<b>Solicitation No. - N° de la demande</b>	<b>Amendment No. - N° de modification</b>
5P420-21-0188/A	<b>007</b>
PW-22-01002221

## Modification 007

Titre :  
Meubles de bureau catégories de produits 1a, 2, 3, 5, and 6 : Agence Parcs Canada – Field, C.-B.

**a. Modèle de cloison**

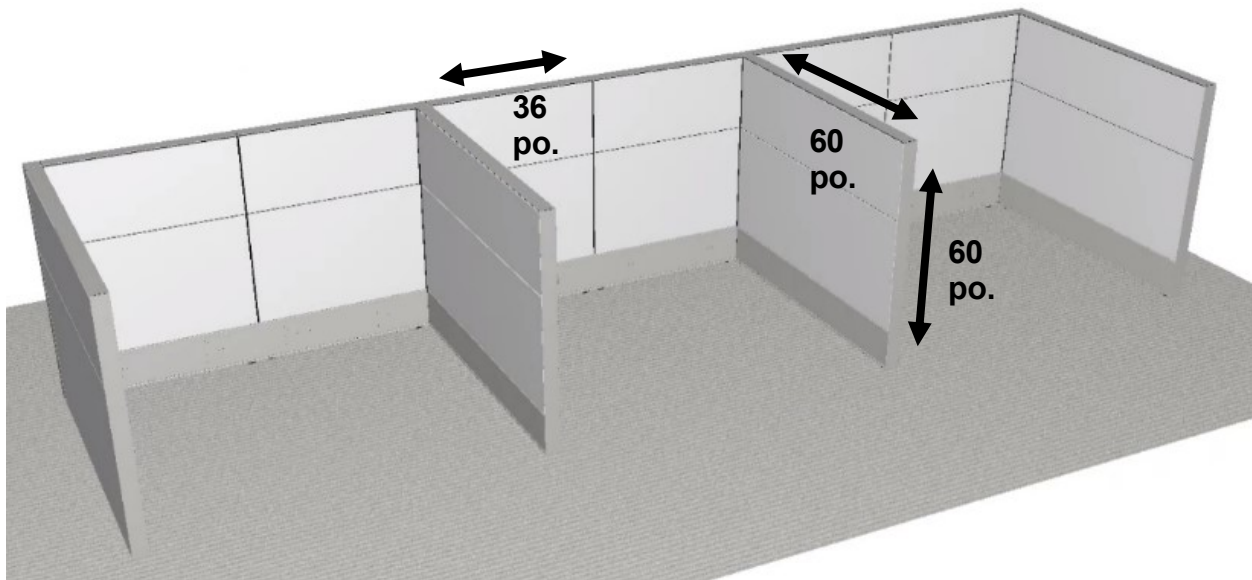
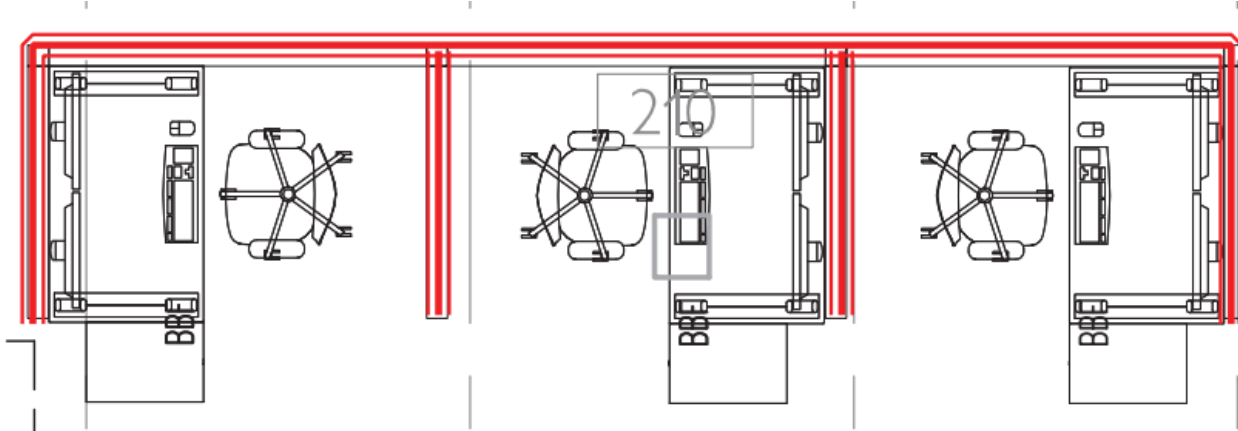
- Q1.** La note indique que les postes de travail mesurent 60 po H sur 60 po L. Le tableau ne montre que 2 dimensions, 60 po L et 36 po L. D'après le décompte, il manque la hauteur des panneaux de base de 24 po L, les panneaux supérieurs et certains éléments dans le tableau. Veuillez fournir le nombre exact de pièces. Un croquis avec les dimensions exactes serait utile.

- R1.** Voir les changements ci-dessous.
- Q2.** Également lié à ce qui précède, les panneaux de 60 po L sont au nombre de 3. Le tableau n'indique pas les panneaux additionnels pour intimité à la surface de travail ni les panneaux pour intimité en position assise. Veuillez clarifier le compte.

- R2.** Voir les changements ci-dessous.
- Q3.** Notez que le dessin pdf montre que l'empreinte au sol est d'environ 72 po L, ce qui diffère du tableau qui suit. Veuillez clarifier les dimensions.

Sous 3) Modèles de cloisons ou aménagement des postes de travail **SUPPRIMER** a. Modèle de cloison est supprimé au complet et remplacé par le suivant

**PANNEAUX DE POSTE DE TRAVAIL – 3 PUPITRES AU MILIEU DE LA PIÈCE (COLONNE ÉLECTRIFIÉE, CARREAUX DE TISSU ACOUSTIQUE DES DEUX CÔTÉS), PANNEAU DE SÉPARATION (TISSU/TISSU, NON ÉLECTRIFIÉ), 60 po. H X 60 po L.**

PAFRBHPB36	Frames / Cadres	Base Height / Hauteur de base	Powered outlet(s) Below Work Surface / Prise(s) électrique(s) au dessous de la surface de travail	914mm (36 in./po)	<b>Base de colonne – 2 par bureau</b>
PAFRSANP36	Frames / Cadres	Seated Privacy Height Add On / Panneau additionnel pour intimité en position assise	Non-Powered / Non- électrifié	914mm (36 in./po)	<b>Haut de colonne – 2 par bureau</b>
PAELBHCPDFA36	Elements / Revêtement	Base Height / Hauteur de base	Cut-out(s) for Power & Data, Fabric / Cavité(s) finie(s) pour l'insertion de prise(s) électrique(s) et informatique(s), tissu	914mm (36 in./po)	<b>Ajout à la base de colonne</b>
PAELSAxxxFA36	Elements / Revêtement	Seated Privacy Height Add On / Panneau additionnel pour intimité en position assise	Fabric / tissu	914mm (36 in./po)	<b>Finition de panneau pour colonne – 4 par bureau</b>
PAFRBHNP60	Frames / Cadres	Base Height / Hauteur de base	Non-Powered / Non- électrifié	1524mm (60 in./po)	<b>Base de la cloison</b>

PAFRSANP60	Frames / Cadres	Seated Privacy Height Add On / Panneau additionnel pour intimité en position assise	Non-Powered / Non- électrifié	1524mm (60 in./po)	<b>Ajout à la cloison</b>
PAELSAxxxFA60	Elements / Revêtement	Seated Privacy Height Add On / Panneau additionnel pour intimité en position assise	Fabric / tissu	1524mm (60 in./po)	<b>Finition de panneau pour la base de la cloison</b>
PAELWAxxxFA60	Elements / Revêtement	Work Surface Privacy Add On / Panneau additionnel pour intimité à la surface de travail	Fabric / tissu	1524mm (60 in./po)	<b>Finition de panneau pour le haut de la cloison</b>
